ANNEXE V : MEMOIRE D'ANALYSE DES PROPOSITIONS ALTERNATIVES.
POUR CHIMILIN ET CHAPAREILLAN

PROJET ALTERNATIF AU DROIT DE LA COMMUNE DE CHIMILIN

SITE DE LA SORTIE EST DU TUNNEL DE CHARTREUSE A CHAPAREILLAN

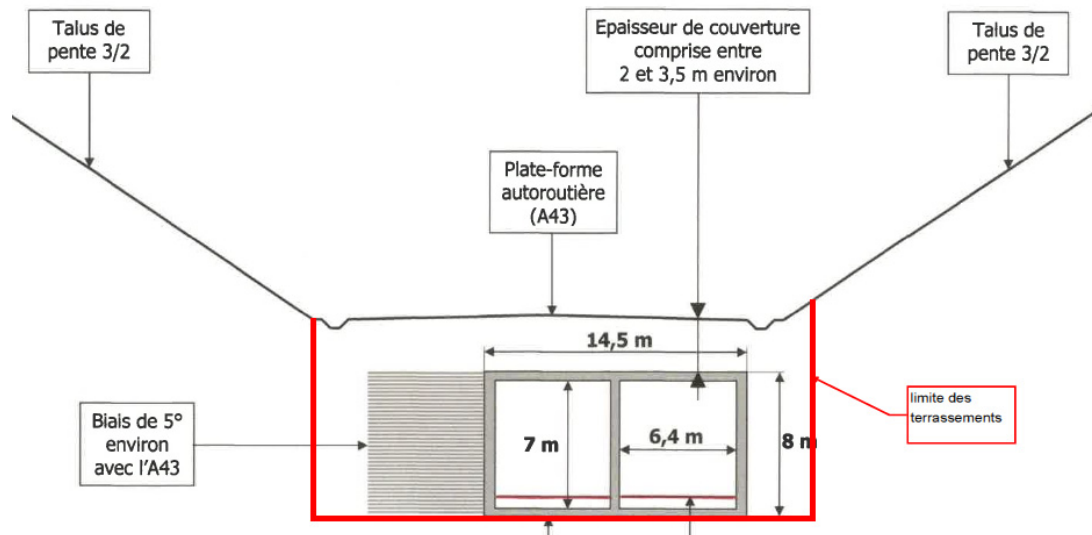
- **Déplacement de l'échangeur autoroutier** : le déplacement de l'échangeur tel que proposé (ripage de 500 m vers l'ouest) ne respecte pas les normes autoroutières. Le déplacement de l'échangeur doit intégrer le dégagement d'une zone minimum de 210 m en alignement (zone de péage proprement dite de 50m et voies d'accès d'au moins 80m de part et d'autre). Un tel déplacement reste possible mais avec des emprises plus importantes que celles retenues dans la variante.

- **Végétalisation du talus** : les profils en travers envisagés pour le projet alternatif proposent la mise en œuvre de talus à 3/2 (3 mètres à l'horizontal pour 2 mètres en vertical), d'environ 20 mètres de hauteur, faisant face à la commune. Les talus pentés à 3/2 permettent de mettre en œuvre une épaisseur de terre végétale de 10 cm, au-delà la stabilité de cette couche de terre n'est pas assurée. **Dès lors la plantation des arbres de hautes tiges proposée pour l'insertion du cadre n'est pas envisageable**, car le système racinaire profond pourrait entraîner des déstabilisations partielles du talus. La pente minimale pouvant assurer la stabilité de l'épaisseur de terre végétale nécessaire au développement d'arbres de hautes tiges est de l'ordre de 5/1. **Pour un talus de 20 mètres de haut, la plantation d'arbres de haute tige impliquerait un talus d'une emprise au sol de 100 mètres de large.**

FIGURE 1 : PRINCIPE DE COUVERTURE DES VOIES - ETUDE MICHEL MARTIN

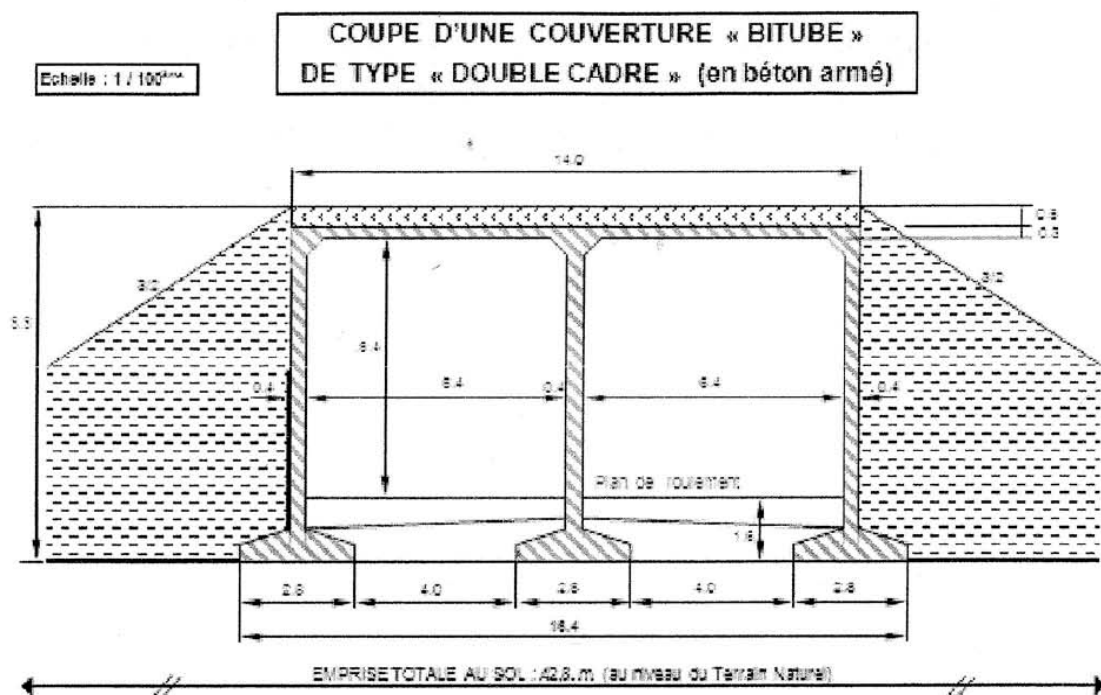
La solution présentée par le CCLT ne détaille aucun aménagement en ce sens.

La configuration proposée nécessiterait, en cas d'incident, un dispositif de secours et d'évacuation spécifique à chaque tube. Des zones de sortie à l'air libre seront donc nécessaires de part et d'autre de la ligne, avec une voie d'accès et une plateforme de retournement (500 m²) pour les services d'intervention.

L'emprise du projet alternatif serait supérieure, malgré l'abaissement du profil en long, avec les remblais à 3H/2V adossés au caisson. L'insertion paysagère de tels talus, avec des plantations comme indiqué sur les schémas fournis, nécessiterait d'adoucir leur pente et d'augmenter cette emprise de façon significative.

La végétalisation des talus, telle que présentée sur les schémas de la contre-proposition, dont le but est d'atténuer la dureté des perceptions du caisson enterré, n'est possible que moyennant une pente beaucoup plus faible des remblais adossés, et donc une emprise encore supérieure.

FIGURE 2 : PROFIL EN LONG (EN BLEU) DU CABINET MICHEL MARTIN

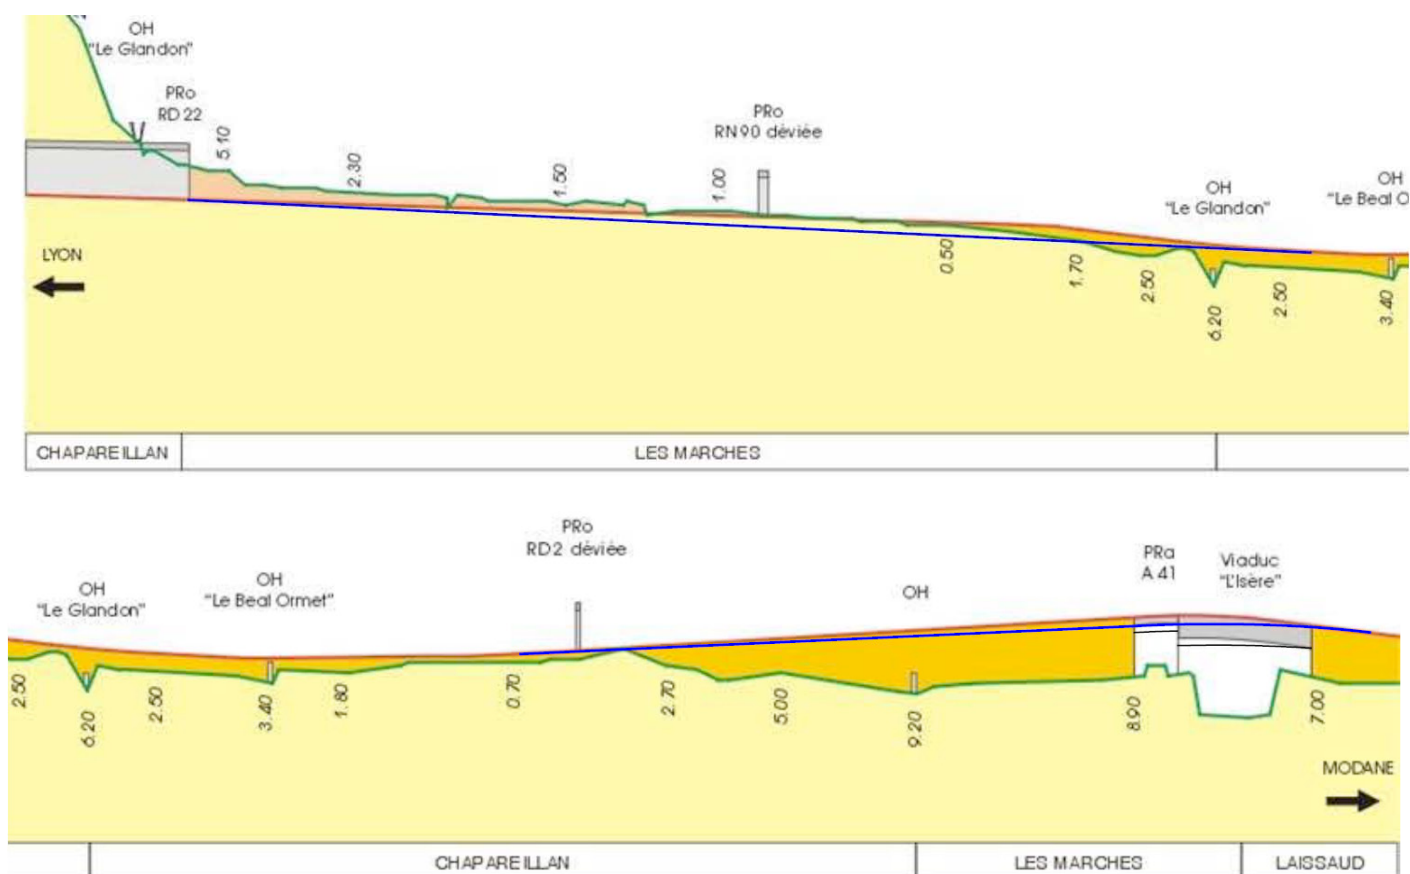
La modification de profil en long proposée en sortie du tunnel de Chartreuse n'est pas adaptée aux référentiels de tracé des lignes nouvelles du réseau ferré national : elle ne permet pas de respecter les conditions géométriques nécessaires à l'implantation du PCV (la proposition du CCLT implique une modification de la pente à moins de 100m de l'appareil ce qui n'est pas possible).

Plus à l'est, c'est un abaissement du profil en long au niveau du franchissement de l'Isère qui est proposé par M. Martin. Une optimisation de ce profil a été recherchée en 2007, elle a abouti à un abaissement de 1,50m. Au stade APS, les méthodes constructives ne sont cependant pas figées, et une marge de sécurité a été conservée, notamment sur l'épaisseur du tablier.

Selon le type d'ouvrage et la méthode constructive, un abaissement complémentaire, de l'ordre de 0,50m à 1m pourra effectivement être envisagé lors des études ultérieures.

L'abaissement du profil en long impacte le 2^{ème} franchissement du Glandon avec la réduction de l'ouverture hydraulique. En effet, le profil dans le rapport du CCLT ne coïncide pas avec le support du projet soumis à enquête qui est en ce point beaucoup plus près du terrain naturel.

L'abaissement du projet dans ce secteur est de nature à mettre en cause le rétablissement hydraulique du Glandon.
